DIREZIONE GENERALE ARCHEOLOGIA, BELLE ARTI E PAESAGGIO
Servizio V

Oggetto: **BRINDISI: Porto di Brindisi. Lavori per il completamento dell'infrastrutturazione portuale mediante banchinamento e realizzazione della retrostante colmata tra Pontile Petrolchimico e Costa Morena Est.**
Procedura riferita all'art. 23 del Decreto legislativo n. 152/2006 – VIA.
Proponente: Autorità di Sistema Portuale del Mare Adriatico Meridionale
Parere tecnico istruttorio della Direzione Generale Archeologia, belle arti e paesaggio (ABAP).

17/02/2021

Cassa di colmata proposta con l'istanza di VIA ("Progetto 2017"). È evidenziata l'area interessata dalla modifica proposta durante la riunione del 5/10/2020

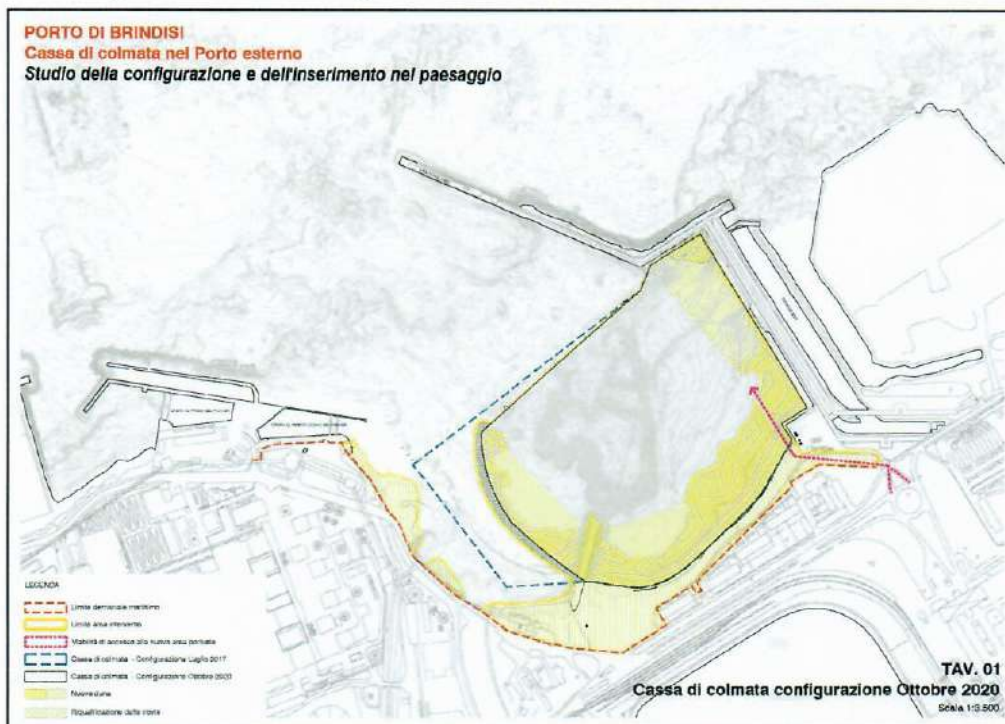
Modifica del "nuovo canale" proposto quale nuovo layout della cassa di colmata durante la riunione del 5/10/2020

CONSIDERATO che durante la riunione questa Direzione generale ABAP e la competente Soprintendenza ABAP hanno ritenuto che le modifiche proposte non corrispondessero a quanto convenuto durante la precedente riunione del 13/11/2019 e che non erano quindi idonee a superare le criticità evidenziate nel parere endoprocedimentale del 10/05/2019 della stessa Soprintendenza ABAP.

CONSIDERATO che l'ASPMAM, a seguito di quanto emerso durante la riunione del 5/10/2020 e ad esito delle interlocuzioni intercorse tra la stessa ASPMAM, questa Direzione generale ABAP e la Soprintendenza ABAP, con nota prot. n. 28492 del 06/11/2020, ha trasmesso il progetto definitivo della cassa di colmata - di dimensioni più ridotte rispetto al progetto iniziale (superficie totale: da 167.488,03 mq a 144.260,58 mq) -

Progetto presentato dall’ASPMAM il 06/11/2020 (“Progetto 2020”)

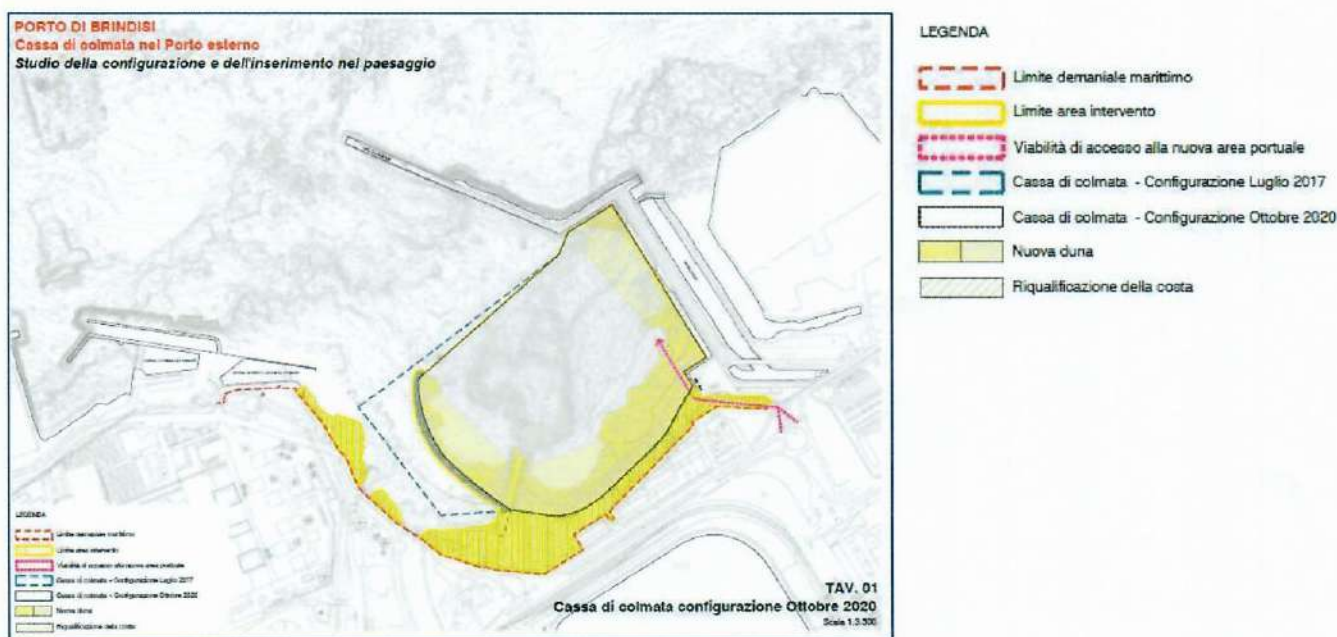
CONSIDERATO che le prescrizioni indicate dalla competente Soprintendenza ABAP, con il suddetto parere espresso in data 10/05/2019 riferito al “Progetto 2017”, per il superamento delle criticità descritte nello stesso parere per la realizzazione della cassa di colmata, sono state oggetto di verifica congiunta tra ASPMAM, Soprintendenza ABAP e questa Direzione generale ABAP durante gli incontri tecnici sopraccitati e le interlocuzioni avvenute, per le vie brevi, e che la stessa Soprintendenza, con il successivo parere dell’11/12/2020 ha quindi riferito che “... Si tiene conto tuttavia di quanto emerso durante le riunioni tecniche svolte successivamente alla stesura della nota prot. 9857/2019 relativamente alla non fattibilità di un progetto che lasci libera anche l’insenatura”.

RITENUTO, comunque, necessario, a fronte del permanere di alcune criticità ancora rilevate dalla Soprintendenza ABAP nel definitivo parere endoprocedimentale dell'11/12/2020, anche dopo le modifiche apportate dal Proponente alla cassa di colmata con il "Progetto 2020" - che l'ASPMAM, a titolo di compensazione, elabori un progetto di mitigazione dell'impatto paesaggistico della piattaforma "Capobianco", presente ad est della cassa di colmata in progetto, includendo anche le limitrofe aree costiere da riqualificare, valutando la possibilità di unificare il nuovo progetto di mitigazione/riqualificazione con quanto proposto con il progetto di riqualificazione dell'area della cassa di colmata di cui al presente progetto.
